## Změnový list č. 20

Název a evidenční číslo Stavby:	<b>Zabezpečení podjezdových výšek na Vltavské vodní cestě I.a. etapa: Vraňansko - Hořínský kanál, zhotovitel stavby 004+004a Číslo projektu 500 551 0004</b>	Číslo SO/PS / číslo Změny SO/PS:  <b>SO 524</b>	Pořadové číslo ZBV:  <b>20.</b>
Název stavebního objektu / provozního souboru (SO/PS):	<b>SO 524 Veřejné osvětlení - silnice III/24635 a III/24627 - km 6,75</b>		
Název ZBV: <b>Variace č. 21 – veřejné osvětlení</b>

Změna se týká doplnění lampy veřejného osvětlení **stavby 004+004a Silniční most na silnici III/24635 – Lužec nad Vltavou.**

## Změnový list č. 20 stavby 004 - Silniční most na silnici III/24635 - Lužec nad Vltavou

## Věc: Vyjádření k RDS SO 524, SO 525, SO 526 Veřejné osvětlení a SO824

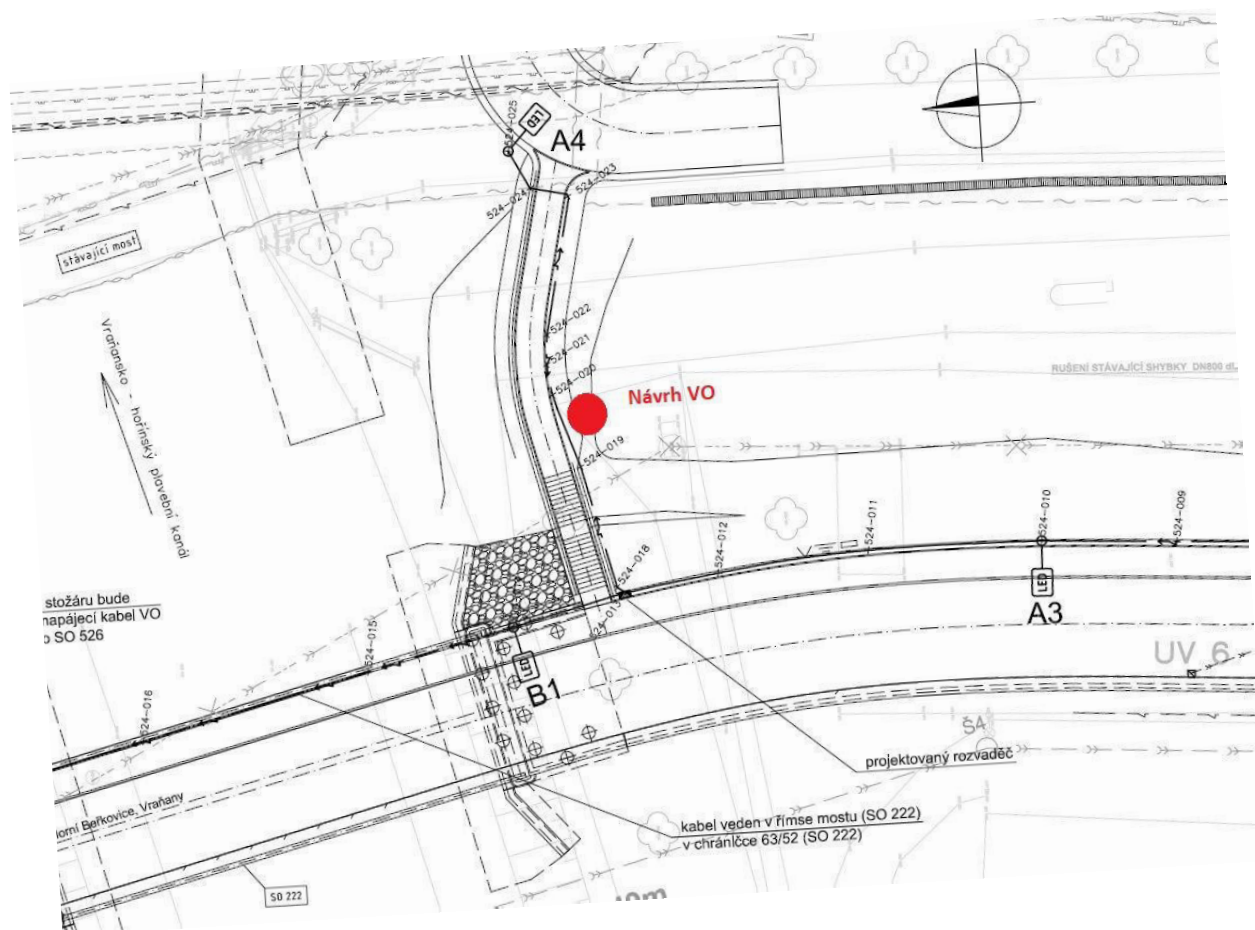
Na základě žádosti zasláné e-mailem dne 5.10.2020 sdělujeme, že obec souhlasí s RDS na stavební objekty, které jsou popsány výše. Obec má jedinou připomínku, a to doplnění osvětlení na u schodiště na most z ulice Přístavní - viz níže. Žádáme o zapracování do RDS a zaslání k odsouhlasení.

## Věc: Vyjádření k RDS SO 524, SO 525, SO 526 Veřejné osvětlení a SO824

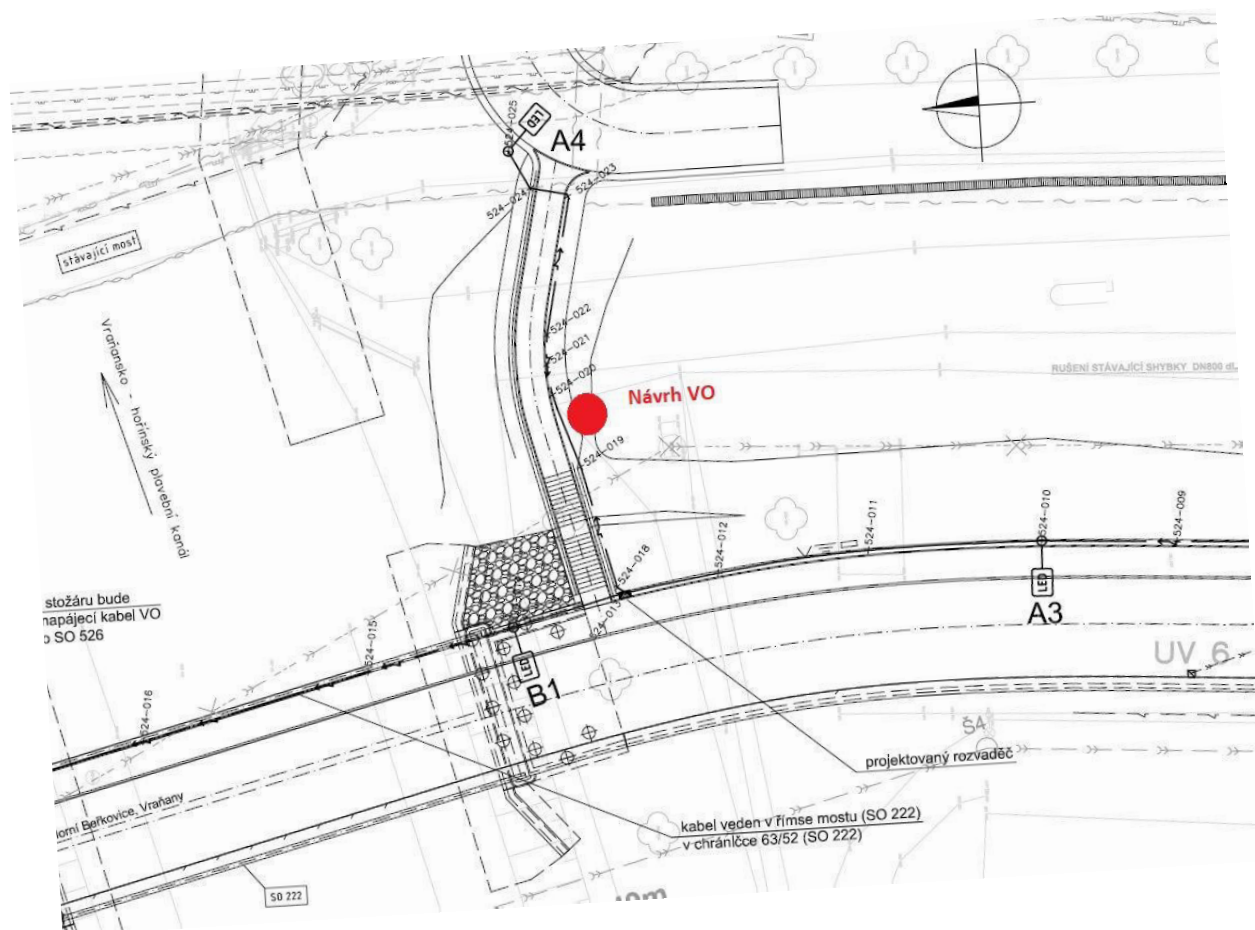
Na základě žádosti zasláné e-mailem dne 5.10.2020 sdělujeme, že obec souhlasí s RDS na stavební objekty, které jsou popsány výše. Obec má jedinou připomínku, a to doplnění osvětlení na u schodiště na most z ulice Přístavní - viz níže. Žádáme o zapracování do RDS a zaslání k odsouhlasení.

Vzhledem k tomu, že obec Lužec nad Vltavou výše uvedeným oznámením požádala o doplnění osvětlení u schodiště z mostu do ulice Přístavní v Lužci nad Vltavou, správce stavby souhlasí s tímto dodatečným požadavkem. Práce, které je nutno provést jsou:

- Zajištění veškerých potřebných dokladů o technické způsobilosti stavebního objektu.
- Provést dodání a osazení sloupu VO dle návrhu obce ze dne 6.10.2020.
- Veškeré uvedené práce provést do termínu kolaudace stavby tj. 24.11.2020.
